国総施第 69号  
国総建第 156号  
国総振第 67号  
平成18年 8月11日

リコールの届け出に伴う建設機械の事故防止について（7月分）

## 建設機械に係わるリコール届出一覧 (期間:平成18年7月分)

## 改善箇所説明図

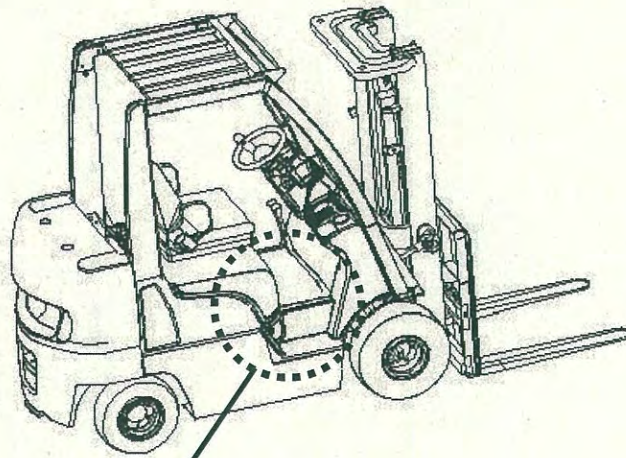
リアアクスルにおいて、フレームのアクスルサポート部の加工が不適切なため、プッシュが適正に組み付けされず、フレームとアクスル取付プレート間に隙間が生じているものがある。そのため、そのまま使用を続けた場合、フレームとプレートを締結するボルトの締付トルクが低下し取付ボルトが緩み、プレートが脱落し、最悪の場合、フレームからリアアクスルが外れ、走行不能に至るおそれがある。

全車両、当該部の隙間有無とボルト締付トルクを点検し、隙間が発生する場合は、シムを適宜枚数挿入して隙間が発生しないように措置する。

識別: リアアクスル取付プレートに、白ペイントを塗布する。

## 改善箇所説明図

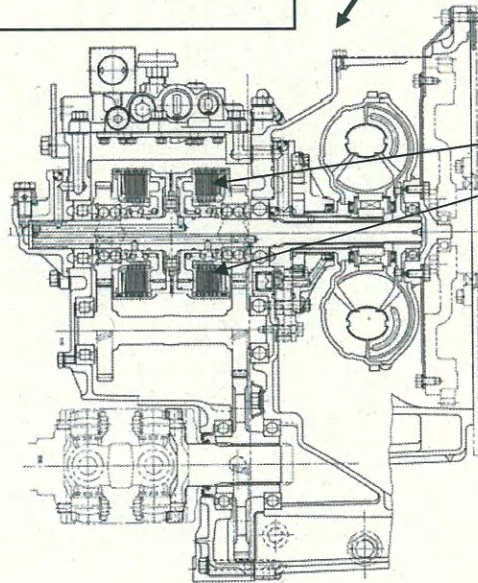
トルクコンバータ式変速機において、前後進切替操作時のショックを軽減させる皿バネの強度が不足しているものがある。そのため、前後進切替操作を頻繁に行うと、当該バネが破損し、そのまま使用を続けると、破損したバネ小片がクラッチギヤとドラムの間に噛み込み、最悪の場合、ニュートラル状態で車両が動き出すおそれがある。

全車両、トルクコンバータ式変速機を対策品と交換する。

変速機の表面に、白ペイントを塗布する。

## 改善箇所説明図

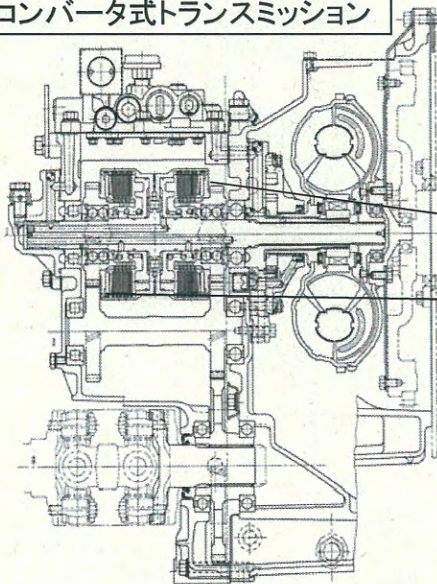
トルクコンバータ式変速機において、前後進切替操作時のショックを軽減させる皿バネの強度が不足しているものがある。そのため、前後進切替操作を頻繁に行くと、当該バネが破損し、そのまま使用を続けると、破損したバネ小片がクラッチギヤとドラムの上に噛み込み、最悪の場合、ニュートラル状態で車両が動き出すおそれがある。

全車両、トルクコンバータ式変速機を対策品と交換する。

識別：トランスミッションのシリアル番号付近に、白ペイントを塗布する。

— 改善箇所説明図 —

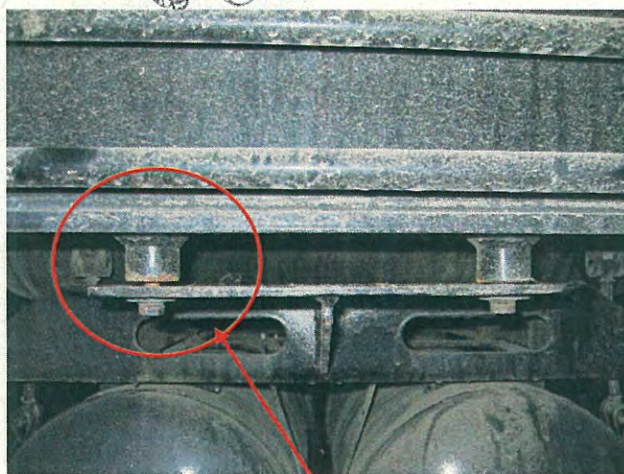
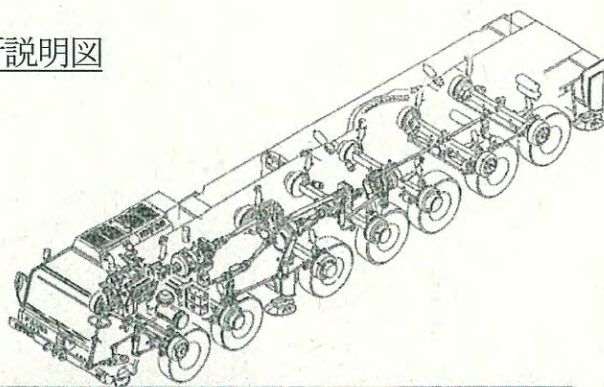
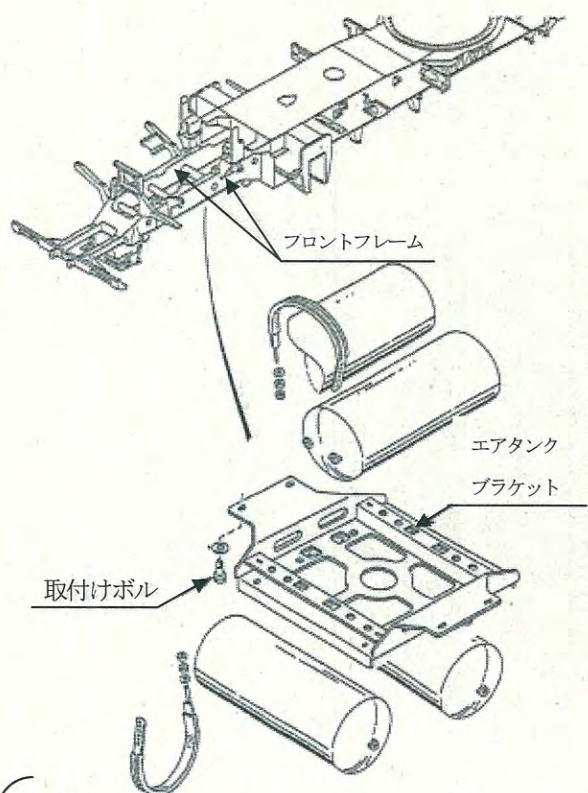
車台を屈折させ操向するロードローラにおいて、フロントフレームとリヤフレームの屈折継手部の強度が不足しているものがあり、そのままの状態で使用を続けると当該継手部に亀裂が発生し、最悪の場合、亀裂が進行し継手部が折損して、走行できなくなるおそれがある。

全車両、屈折継手部を対策品と交換する。

識別：対策済み車両には、屈折継手部取付けボルトに白ペンキを塗布する。

## 改善箇所説明図

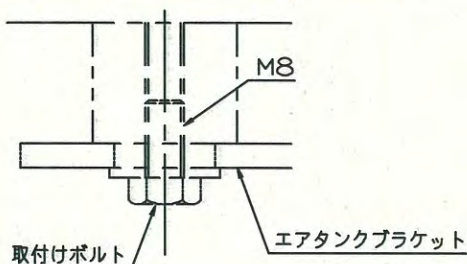
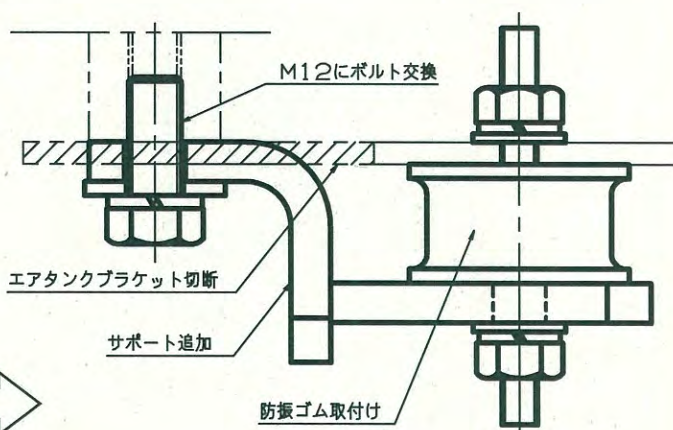
空気式制動装置において、フロントフレームにエアタンクを取り付けるブラケットの構造が不適切なため、走行時のフレームの振れによりブラケットに歪が生じ、取付けボルトが緩むものがある。そのため、そのまま使用を続けると、当該ボルトが外れ、最悪の場合、エアタンクが脱落してエアホースを損傷し、ブレーキが効かなくなるおそれがある。

全車両、エアタンクブラケットを改造しサポートを追加して防振ゴムを取付けフレームの振れを吸収するとともに、取付けボルトのサイズアップを行う。
